Urðarhvarf 8. Fyrirspurn.

Umsögn

Kópavogi, 29. nóvember 2024

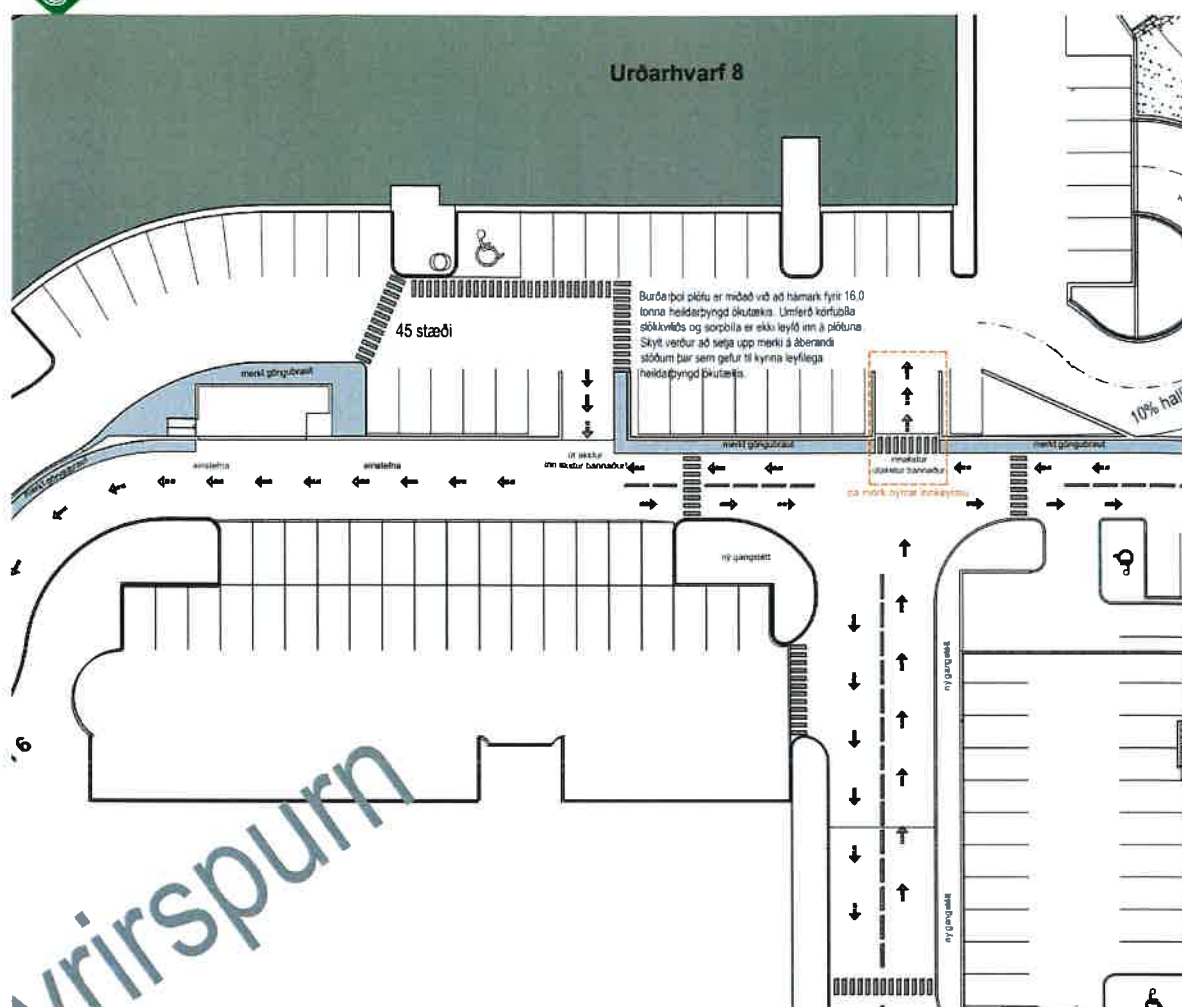
Á fundi skipulagsráðs þann 18. nóvember 2024 var lögð fram fyrirspurn Björgvins Halldórssonar byggingafræðings dags. 14. nóvember 2024 f.h. lóðarhafa lóðarinnar nr. 8 við Urðarhvarf um breytingu á deiliskipulagi. Fjallar fyrirspurnin um breytingu á aðkomu og umferðarskipulagi á bílastæðaplani á lóðinni. Núverandi skipulag er þannig að einn rampur sinnir inn- og útkeyrslu á bílastæðaplanið. Í breytingunni felst að nýrri innkeyrslu er komið fyrir vestan megin á bílastæðaplanið, hluta akstursleiða á bílastæðalaninu er breytt í einstefnu og núverandi inn- og útkeyrslurampur verður aðeins fyrir útkeyrslu.

Á bílplaninu eru 47 stæði en með breytingunni er gert ráð fyrir að stæðum fækki um tvö og verði 45.

Með breytingunni er innkeyrsla færð þannig að hún verður í beinni línu við akrein í götunni og ekki hliðstætt henni sem myndi gera það að verkum að ökumenn sveigi inn á akrein með umferð á móti. Breytingin er ekki talin auka umferðarhraða á svæðinu þar sem fyrirkomulag innkeyrslunnar, með steypa veggj sitthvoru megin hennar mun hafa letjandi áhrif á ökumenn og virka sem þrengsli sem hægi á umferðinni. Fyrirspurnin var borin undir deildarstjóra gatnadeildar sem kom að mótun breytingatillögunnar og lítur jákvætt á erindið.

Litið er jákvætt á að innsend fyrirspurn verði unnin áfram.
